生産終了商品のお知らせ

発行日
2021 年 10 月 1 日

No. 2021075C

ソリッドステート・リレー 形G3F(D)シリーズ一部商品 生産終了のお知らせ

■本体の色

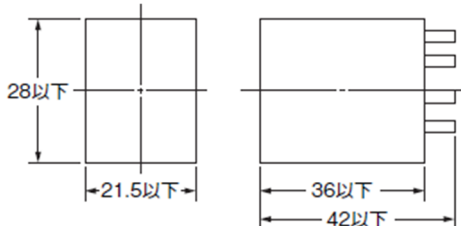
生産終了商品 形G3F(D)-□	推奨代替商品 形G3F(D)-□-VD
本体の色…変更なし
